Indre Østfold kommune
Plankontoret

Oppsummering av uttalelser ved begrenset høring av
Mindre reguleringsendring av plan med ID 013820140002 Reguleringsplan
for Ringkollen – Ringvoll senter

2024.10.23

Figur 1: Tomtegrense vist i rødt og lekeskur i grått på underlaget fra Weenbogruppen

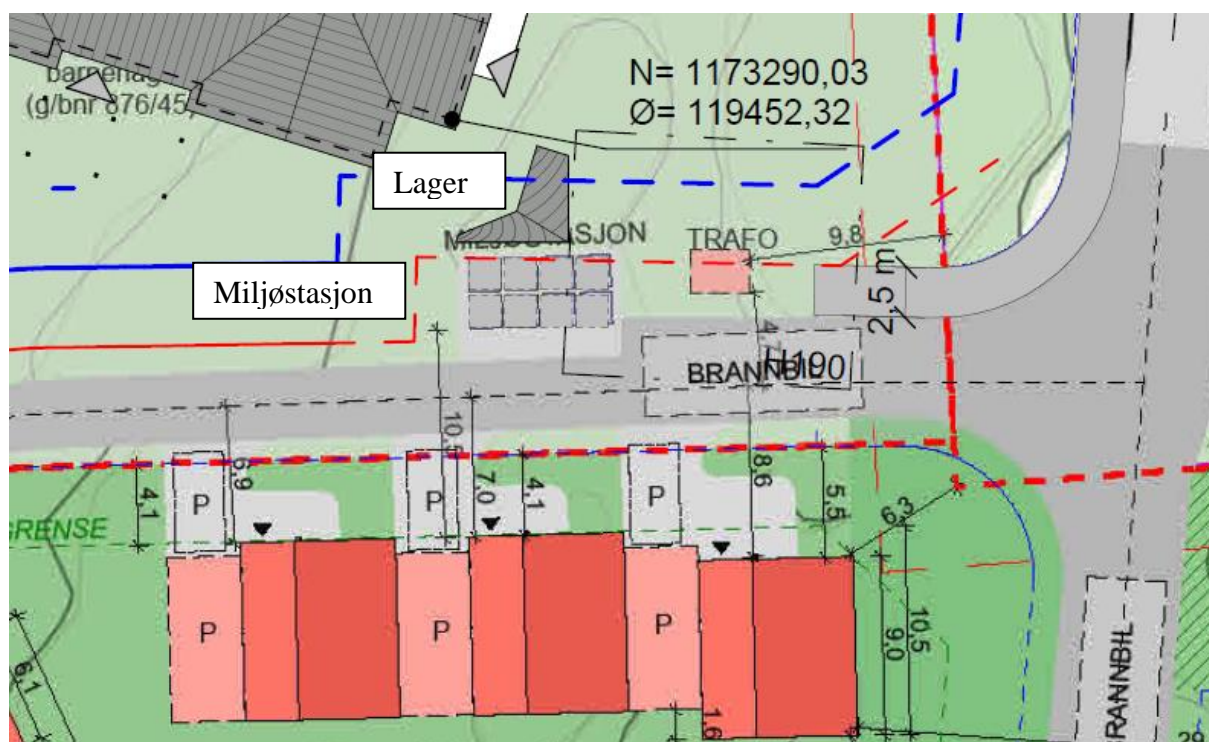
Weenbogruppen er opptatt av å sikre miljøstasjonen som ligger innenfor formål B/T 1 og sikringszone rundt trafo. Miljøstasjonen har fått igangsettingstillatelse og ligger på tomtegrensen til barnehagen i sør ved siden av trafoen. Etter samtale med Pål Christian Wethal kom det frem at miljøstasjonen var tenkt med nedgravde løsninger og at de lurte på hvordan den ville bli liggende i forhold til barnehagen.

Figuren over viser hvordan miljøstasjonen blir liggende i forhold til barnehagen. På bakgrunn av innspillet har vi valgt å trekke lageret til barnehagen, som skulle skjerme lekearealene fra miljøstasjonen noe lenger tilbake, slik at det ikke skal være konflikt mellom lageret og miljøstasjonen under bygging og i bruk. Under vises kart av barnehagen sett sammen med planlagt miljøstasjon. I tillegg har vi valgt å sikre miljøstasjonen i bestemmelsene, endringer i kursiv:

4.6.5 Det kan etableres miljøstasjon utenfor byggegrenser og innenfor sikringszone H190.

7.1 Sikringszone H190

Innenfor området skal det sikres adkomst for drift og vedlikehold av trafo. Det tillates ikke oppført rom for varig opphold i en avstand på ti meter rundt trafo. *Det kan etableres miljøstasjon innenfor området.*
